令 和 2 年 9 月 4 日

リサイクル燃料貯蔵株式会社

リサイクル燃料備蓄センター使用済燃料貯蔵施設保安規定認可申請書の補正  
について

リサイクル燃料備蓄センター使用済燃料貯蔵施設保安規定変更前後比較表

図4-1 プロセス関連図

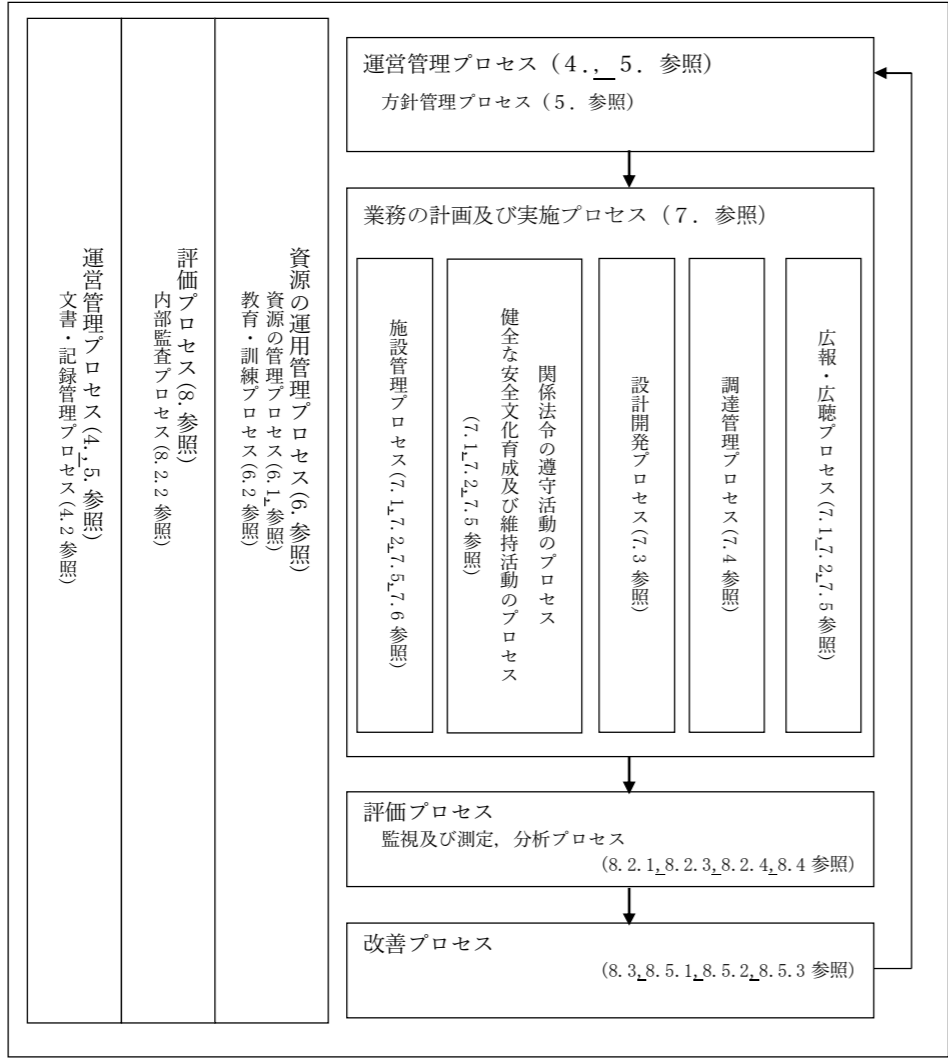
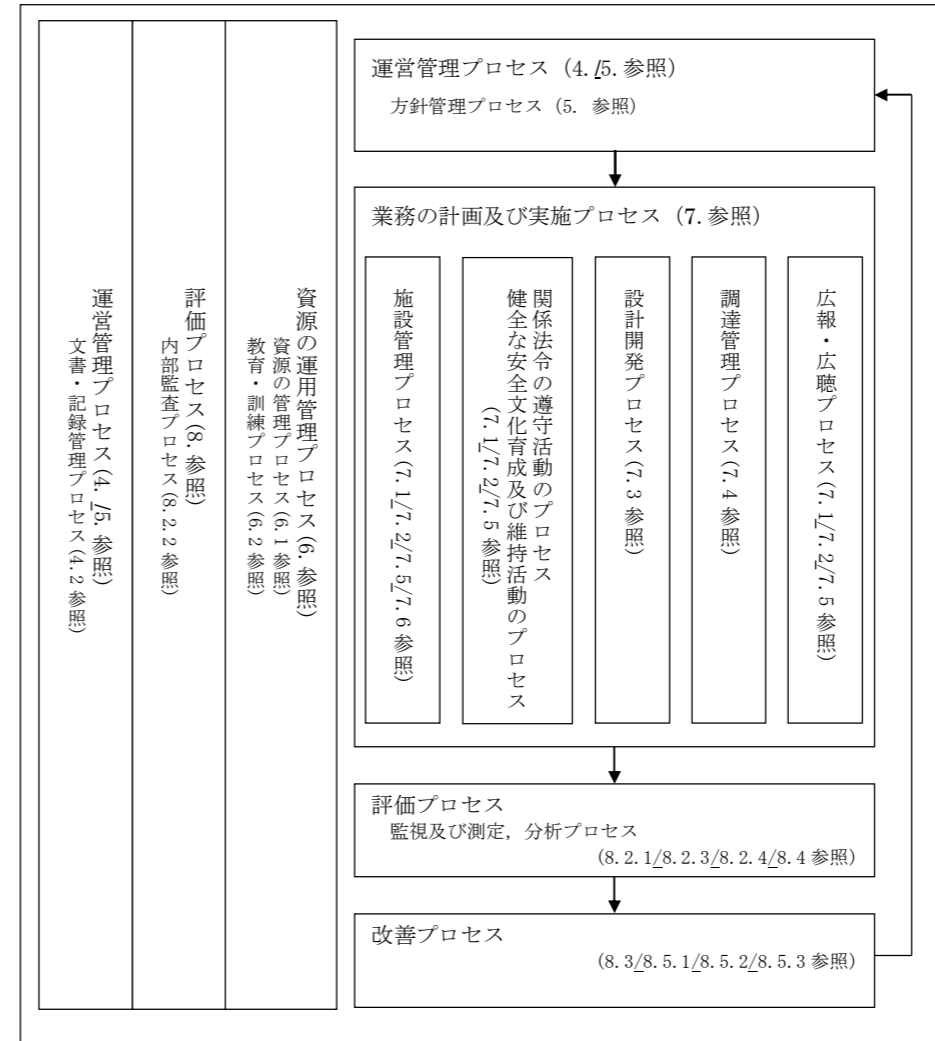
・記載の適正化

・条番号の繰上げに伴う図表番号の繰上げ

図4-2 品質マネジメントシステム文書体系図

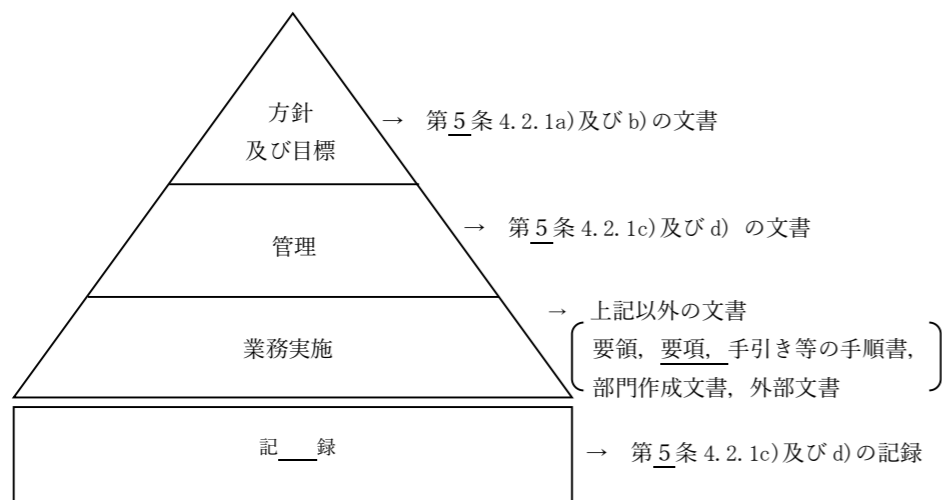
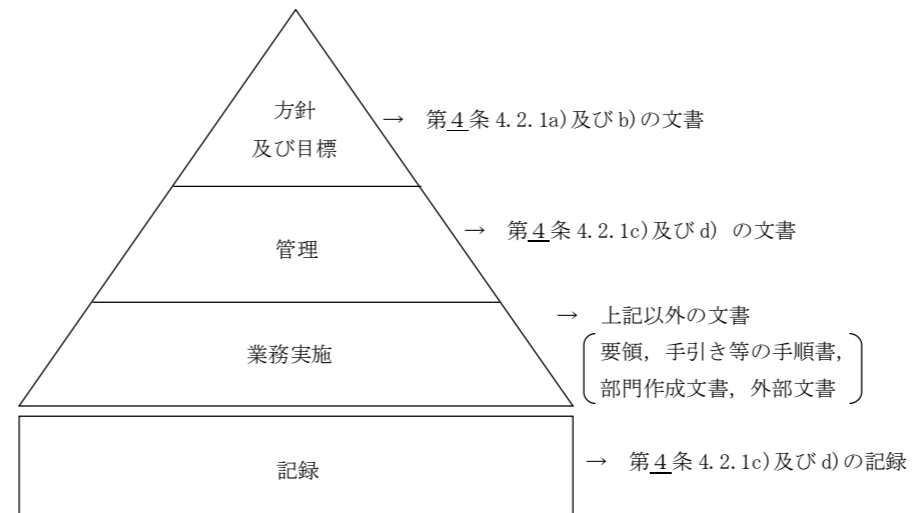
・記載の適正化

・条番号の繰上げに伴う図表番号の繰上げ(以下同じ)
